Keuringsverslag van een elektrische laagspanning- en zeer lage spanningsinstallatie

NIET CONFORM

Datum keuring: 30/06/2026

Straatnaam Augustijnslei
Huisnummer 201
Busnummer GLV
Postcode 2930
Gemeente BRASSCHAAT
Land België

Afbeelding schakel- en verdeelbord:

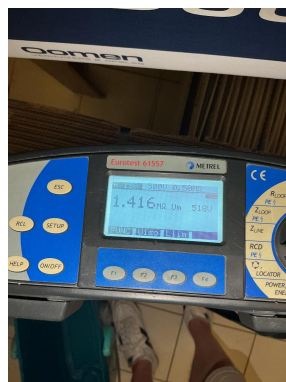
Visueel nazicht (algemeen)	NOK	Directe aanraking	OK	Indirecte aanraking	OK
Aansluitingen	OK	schema in bijlage door Aceg vzw	NA		
Equipotentiale verbindingen	OK	Doorsnede geleiders	OK		
Continuïteit	OK	Verlichting / toestellen	NOK

I1.01 Eéndraadschema van de installatie is niet aanwezig. (Boek 1 Afdeling 2.12 - 2.13 en 3.1.2)

I1.03 Situatieschema van de installatie is niet aanwezig. (Boek 1 Afdeling 2.12 - 2.13 en 3.1.2)

I1.08 Inplantingsplan gemeenschappelijke aardverbinding niet aanwezig. (Boek 1 onderafdeling 5.4.2.1.)

I3.07 Een demontebaar aansluitstuk (aardingsonderbreker) dient aangebracht te worden in de aardgeleider teneinde de meting van de aardweerstand mogelijk te maken. (Boek 1 Onderafdeling 5.4.3.5.)

I3.09 De aansluiting van de aardingsonderbreker is te herzien. Deze dient aan de ene zijde verbonden te zijn met de aardgeleider en aan de andere zijde met de hoofdaardingsklem, equipotentiale verbindingen, beschermingsgeleiders, enz...(Boek 1 Onderafdeling 5.4.2.1 en 2.5)

I5.01 De aanduiding van de stroomkringen en/of apparatuur, aansluitklemmen, enz dient aangebracht of vervolledigd te worden. (Boek 1 Onderafdeling 3.1.3.1. en 3.1.3.3.A. en 5.1.6.1)

I5.02 Elke elementaire stroombaan moet met een hoofdletter aangeduid worden. Elk lichtpunt, contactdoos, moeten genummerd worden in volgorde gezien vanaf de beschermingsinrichting tegen overstroom. (Boek 1 onderafdeling 3.1.2.1.)

I5.14 De nominale spanning dient duidelijk vermeld te worden op een oordeelkundig gekozen plaats. (Boek 1 Onderafdeling 3.1.3.3.)

I6.05 De algemene differentieelstroombeschermingsinrichting dient aan het begin van de installatie geplaatst te worden (onmiddellijk na kWh teller), dit om de bescherming tegen onrechtstreekse aanraking te verzekeren bij gebruik van leidingen van klasse I (XFVB, VFVB, EXAVB, EVAVB, ...). (Boek 1 Onderafdeling 5.3.5.3 + 4.2.4.3.)

N17 De aardspreidingsweerstand kon niet gemeten worden. Deze dient bij voorkeur kleiner te zijn dan 30ohm.
